Gemeenteraad Noardeast Fryslân
Postbus 13
9290 AA KOLLUM

Reitsum, 18 mei 2022

Betreft: Gevaarlijke oversteek fietsers kruispunten Hikkaarderdyk en Nieuwe rondweg Wânswert

Locatie gevaarlijke kruispunten

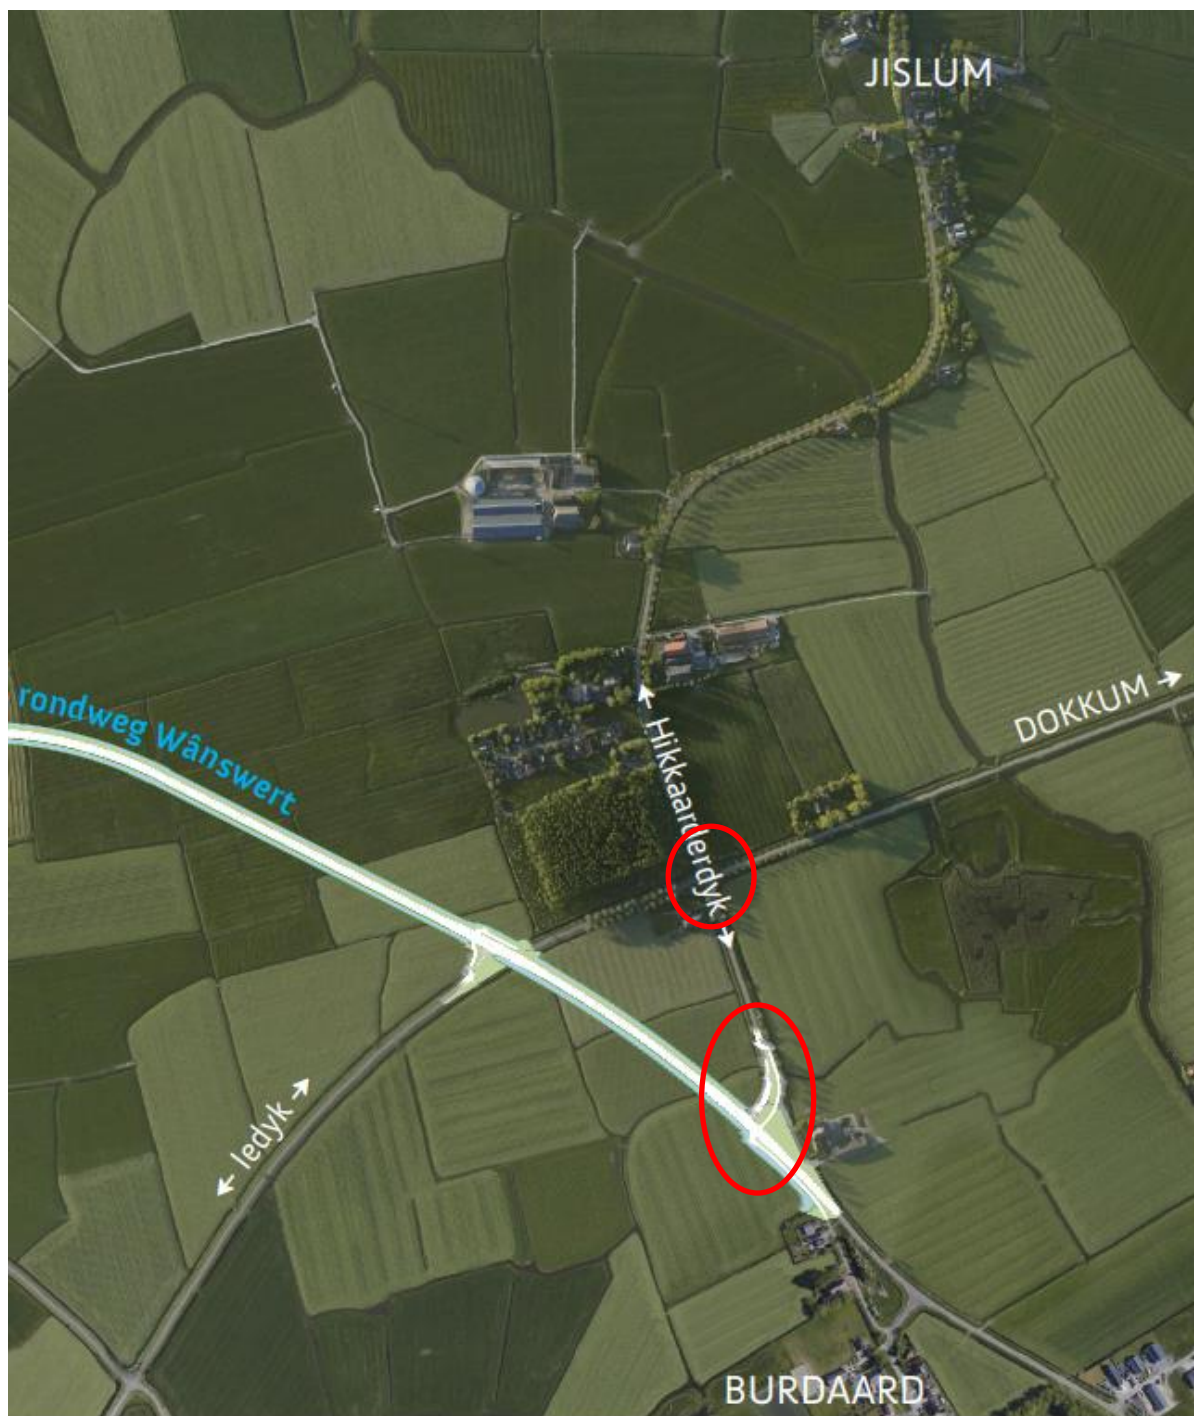
Echter maken wij ons grote zorgen over de gevaarlijke kruispunten die ze op hun route moeten oversteken. Op dit moment is het kruispunt Hikkaarderdyk – Iedyk al een gevaarlijk punt. Maar als straks de nieuwe rondweg is aangelegd, dan komt er nog een zeer gevaarlijk kruispunt bij. Zoals het ontwerp van de voorkeursvariant nu is, dan moet onze basisschooljeugd straks gelijkvloers een drukke verbindingsweg oversteken. Dit is onveilig en ons inziens ook niet van deze tijd om voor zo'n kruispuntontwerp te kiezen.

Wij zijn voor de komst van de rondweg / verbindingsweg, maar willen u als raad vragen om voor de technische uitwerking van het ontwerp de opdracht mee te geven om het kruispunt Iedyk – Hikkaarderdyk veilig in te richten voor fietsers en bij het nieuwe kruispunt Hikkaarderdyk – rondweg een fietstunnel in het ontwerp op te nemen.
